EXCELENTÍSSIMO SENHOR PRESIDENTE DA COMISSÃO PERMANENTE DE LICITAÇÕES DA PREFEITURA MUNICIPAL DE SÃO JOAQUIM - ESTADO DE SANTA CATARINA.

CONCORRÊNCIA PÚBLICA Nº 04/2022

PROCESSO Nº 54/2022

Não há concordância entre os critérios de projeto e da planilha orçamentária para o serviço de protensão das vigas de 21,20 metros. A prancha 18/22 do projeto executivo diz o seguinte nas Notas sobre a protensão:

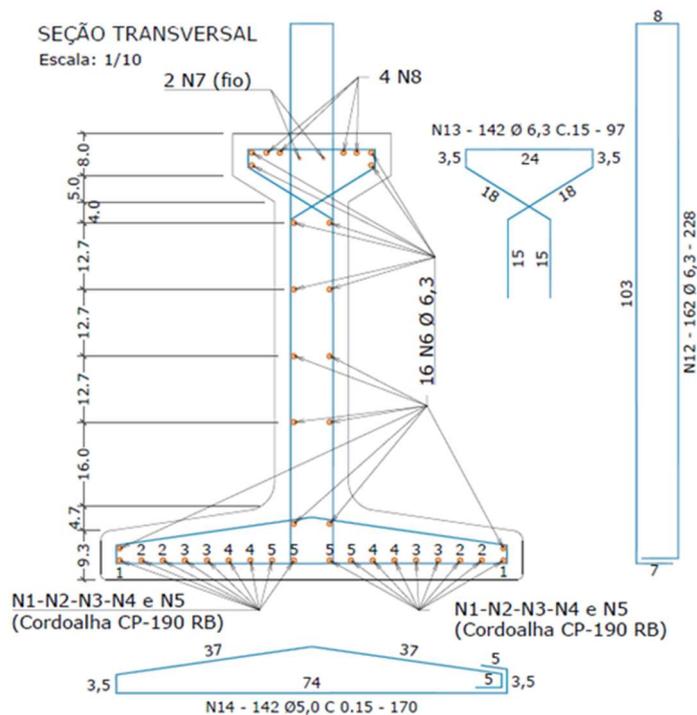
As notas acima indicariam a existência de 3 cabos de protensão, aos quais seria dada pós-tensão, ou seja, a protensão seria executada após a concretagem das vigas. A seção transversal da viga, porém, indica uma situação diferente.

Pelos detalhes da protensão no projeto executivo, a mesma se trata de pré-tensão, ou seja, a protensão deve ser executada antes da concretagem das vigas, simultaneamente e individualmente para cada cordoalha de protensão; situação divergente da descrita nas “Notas da protensão” e da planilha orçamentária. A referida prancha do projeto executivo deve, portanto, ser revista, a fim de compatibilizar a sequência executiva descrita nas “notas da protensão” com os detalhes da seção das vigas.

A planilha orçamentária deve igualmente ser revista para os serviços de protensão, pois a mesma prevê a utilização de “bainhas metálicas redondas D= 55 mm para 7 cordoalhas D = 12,7 mm”, que não são utilizadas no caso em questão. A planilha também prevê a utilização de “ancoragem ativa com 7 cordoalhas aderentes D = 12,7 mm”, que também não são utilizadas.

As cordoalhas são aderentes ao concreto das vigas nos trechos ancorados; já nos trechos isolados, as cordoalhas são revestidas por um tubo plástico (“espaguete”), permitindo a livre movimentação delas nos trechos isolados. Seriam necessários 111,20 metros desse tubo plástico nos trechos isolados das cordoalhas por viga, totalizando 6.227,20 metros para as 56 vigas, que devem ter diâmetro interno ligeiramente superior ao diâmetro das cordoalhas.

Já no caso do serviço de protensão, o mesmo é executado individualmente para cada cordoalha e fio de protensão, por ambas as extremidades. Considerando que há 2 fios de protensão de 7 mm e 18 cordoalhas de 12,7 mm por viga, teríamos 2 extremidades x (2 fios + 18 cordoalhas) = 40 protensões por viga; totalizando, portanto, 2.240 protensões para as 56 vigas. Cabe salientar que o serviço de protensão é

várias vezes, de acordo com o planejamento de concretagem e protensão das vigas. O serviço SICRO que mais aproxima a situação descrita é o de código 4507775 (“Ancoragem ativa para lajes com 1 cordoalha aderente D = 12,7 mm - fornecimento e instalação”), com a ressalva de que a parte dos materiais da composição deveria ser revista para se adequar ao caso em questão, tanto quanto ao tipo de aparelho de ancoragem, quanto ao reaproveitamento do mesmo. Por exemplo, se for definido um plano de concretagem de 5 vigas por vez, seriam necessários 200 jogos (5x40) de ancoragem por concretagem. Consequentemente, as quantidades dos materiais da composição seriam multiplicadas por 0,0893 (200/2240). Dessa forma, seriam remunerados individualmente o serviço de 2.240 protensões executadas em cada fio e cordoalha, porém apenas 200 jogos de ancoragem.
